- Inhalt:
1. Bremsscheibe Teile-Nr. 530-15.173
 2. KS 80 Super Typ 537 - Vorderradbremse
 3. Bosch MHKZ-Anlage - 12 poliger Generator
 4. Magnetzündler - Teile-Nr. 314-07.900
 5. Kugellager - Teile-Nr. DIN 625/475 u. DIN 625/685
 6. Aludruckgußräder

- Inhalt:
1. KS 80 Super - Prüfwerte Elektrik
 2. Blinkanlage - Nachrüstung Mofa
 3. Mikuni-Vergaser
 4. Durchbrennen der Glühlampen - kontaktloser Bosch-Zünder
 5. Scheibenbremse - Quietschgeräusche
 6. Kontaktlose Zündanlagen
 7. Getriebeöl
 8. Drehzahlmesser - Nachrüstung Mofa CS 25
 9. Lenker-Umrüstung Typen 540-010/011

- Inhalt:
1. BOSCH MHKZ-Anlage 12-polig
 2. ENDURO-Leichtkraftrad SX 80 - Typ 540-150
 3. Schwingenschloss
 4. Verlustmeldungen

- Inhalt:
1. Umbausatz Leichtkraftrad
 2. Drehzahlmesser-Nachrüstung
 3. Telegabel SX 80
 4. Sicherheitsmaßnahmen bei Diebstahlversuchen
 5. Verkabelung 12-polige Bosch-Zündanlage neue Ausführung
 6. Anschlußschema Zündschloß SX 80

5. Verkabelung 12-polige Bosch-Zündanlage - neue Ausführung

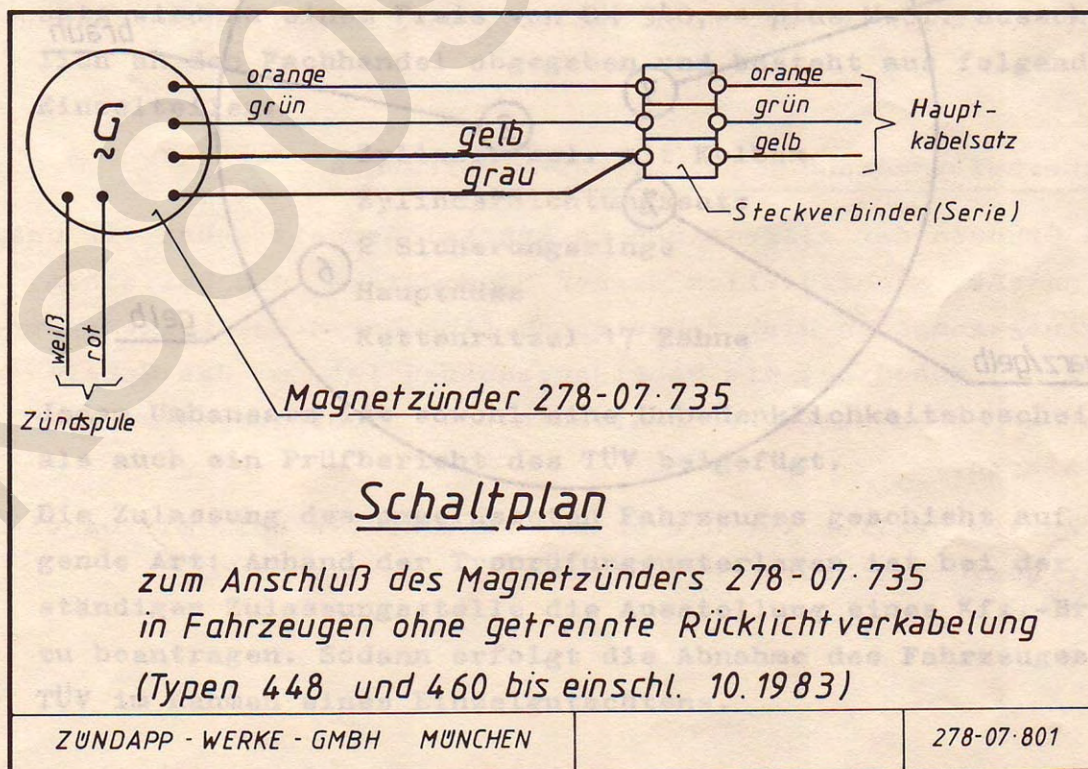
Zur Vermeidung von in der Vergangenheit aufgetretenen Schwierigkeiten im Zusammenhang mit dem Durchbrennen der Glühbirnen wird seit geraumer Zeit ein geänderter Magnetzünder (mit getrennten Stromkreisen für Haupt- und Rücklicht) montiert. Bei nachträglichem Einbau dieses Zünders, ET-Nr. 278-07.735, in Fahrzeuge mit altem Kabelbaum sind die beiden vom Zünder kommenden Kabel gelb und grau am Rahmensteckverbinder mit dem gelben Hauptlichtkabel zu vereinigen. Empfehlenswerter ist es, von der Rahmensteckleiste ein graues Kabel zum Zündschloß auf die Klemme 59b zu verlegen, um eine getrennte Versorgung von Haupt- und Rücklicht zu erzielen. Gleichzeitig ist das Zündschloß wie nachstehend beschrieben umzuklemmen:

Klemme	59	Eingang gelb
Klemme	56	Ausgang Scheinwerfer und Tacho gelb-rot
Klemme	59b	Eingang grau
Klemme	58	Ausgang Schlußlicht grau
